**"LES GRANGES SUD"
PROJET DE REQUALIFICATION DU SITE DES GRANGES SUD
A ECHIROLLES (38130)**

**Mémoire en réponse au Procès-verbal de synthèse de déroulement de
l'enquête publique**

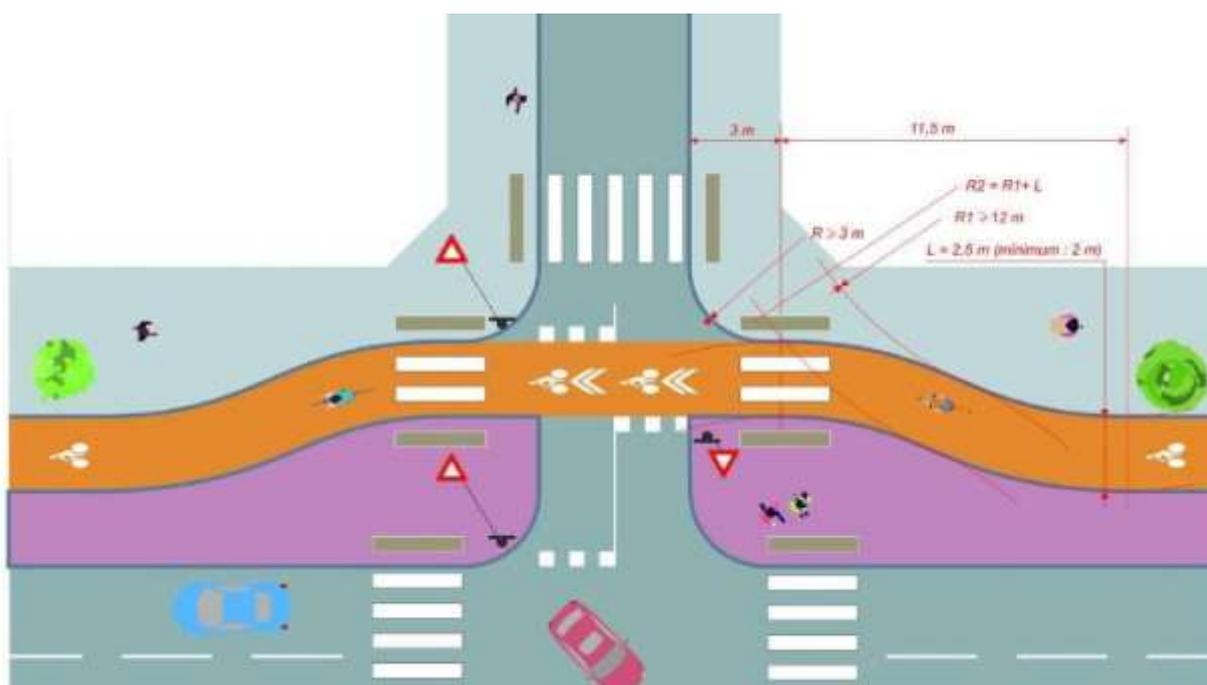
La voirie créée sera branchée sur l'avenue des FTPF qui est un axe fort de circulation sur lequel la vitesse des motorisés est limitée à 50 km/h et qui comporte un mail piétons / cycles, obligatoire pour les cyclistes.

Les véhicules qui accéderont au nouveau quartier par cette nouvelle voirie couperont ce mail piétons /cycles. Ce sera un point de conflit qu'il y a lieu de traiter de façon adaptée pour éviter les accidents. Sur le plan des aménagements prévus ce n'est pas le cas :

- l'axe d'entrée sur la chaussée devrait être orthogonal à celui de la chaussée sur FTPF pour casser la vitesse d'entrée et de sortie des véhicules, et que l'angle de visibilité des conducteurs soit meilleur,

- on remarque la présence de bordures de trottoir en courbe à la limite entre le mail et la nouvelle chaussée. C'est inadapté à la circulation des cyclistes. Le franchissement du mail doit être traité en plateau continu au même niveau que le mail, sans seuils de trottoir transversaux,

Concernant l'embranchement, la voirie suit le découpage de la parcelle qui a été cédée pour assurer la création des voies. Ce découpage a été réfléchi de façon à pouvoir réaliser les voiries tout en permettant de dégager des lots constructibles. Les emprises disponibles pour la création des voiries permettront un débouché dans de bonnes conditions de visibilité.

Pour prendre en compte les remarques et contributions, la réalisation de ce débouché se fera sur le modèle du trottoir traversant offrant une priorité aux modes actifs. Le régime définitif de priorité (stop, céder le passage, feu...) n'est pas encore arrêté et sera dépendant des futures études menées sur le secteur élargi des rues FTPF, Lorraine et Provence, mais, en tout état de cause, les véhicules en sortie de la future voie Est-ouest perdront la priorité du fait de l'implantation d'un trottoir traversant. Dans le cadre du traitement du trottoir traversant, la mise de potelets devra se limiter au strict nécessaire permettant le bon fonctionnement du débouché.
